Praha 15, Dubeč, K Vilkám, Lipové náměstí, parc. č. 1879/1, 178, 167, 101, 100/2, 352, 428, 429, „Opatření pro zlepšení podmínek chodců a MHD Dubeček“ – opatření č. 1, 2, 3, 4 a 5, (investor Městská část Praha - Dubeč), DÚR + DSP

Projednali jsme dokumentaci pro společné územní a stavební řízení a vydáváme toto **technické stanovisko** k následujícím objektům:

SO 100 Komunikace a zpevněné plochy
SO 400 Veřejné osvětlení

Situace se zakreslením a očíslováním stávajících UV v kontaktu se stavbou

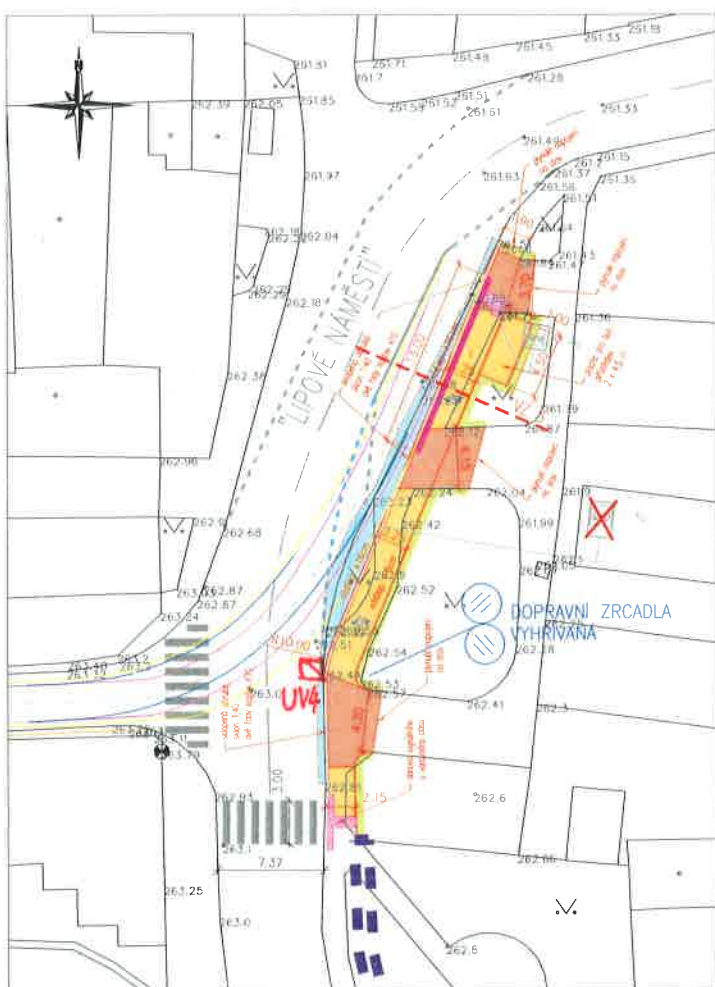
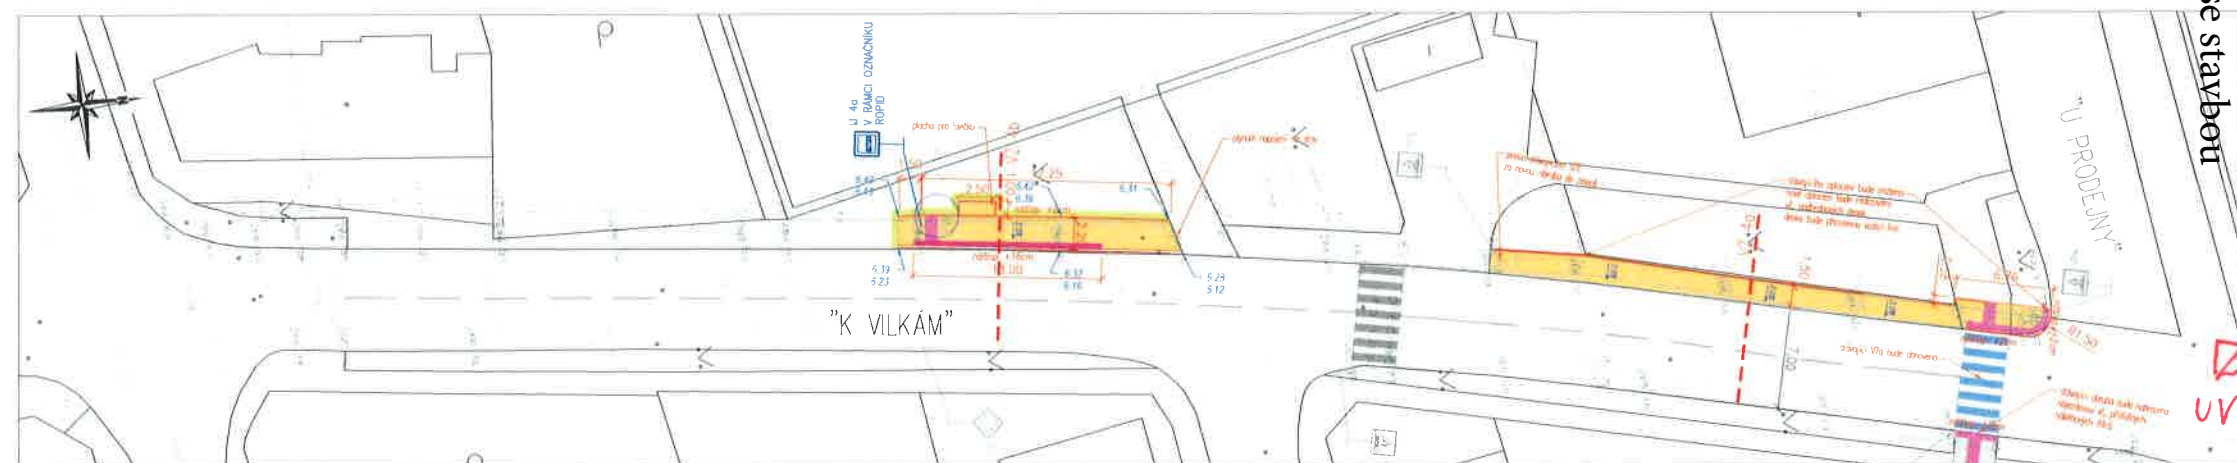
- Opatření č. 1 - souhlasíme s výškovou rektifikací mříže UV1; následně požadujeme vpust vyčistit, případně opravit na náklady investora
 - Opatření č. 2 a 3 - po ukončení úprav autobusových zastávek požadujeme UV2 a UV3 vyčistit, případně opravit, na náklady investora

- Opatření č. 4 - nemáme námitek, neboť se žádná stávající uliční vpust nenachází v těsné blízkosti navrhovaných úprav,
 - Opatření č. 5 - UV4 se nachází v těsné blízkosti upravované vozovky; požadujeme proto dbát zvýšené opatrnosti při realizaci stavby v okolí tělesa UV4 a výškově upravit její mříž do nové nivelety vozovky,

- jako součást dokladů pro zpětné předání stávajících uličních vpustí ozn. UV1 - UV4 do správy oddělení 1326 TSK musí být i provedené kamerové kontroly těles UV1 - UV4 a jejich přípojek. Kamerové kontroly začnou rozhledem nad tělesy vpustí a skončí pohledem kamery z přípojek do stoky jejich zaústění. Přípojky musí zůstat čisté, bez kameniva nebo hrubých úlomků materiálu. Kamerové kontroly požadujeme předat na CD přímo oddělení 1326 TSK (Jan Hradil),
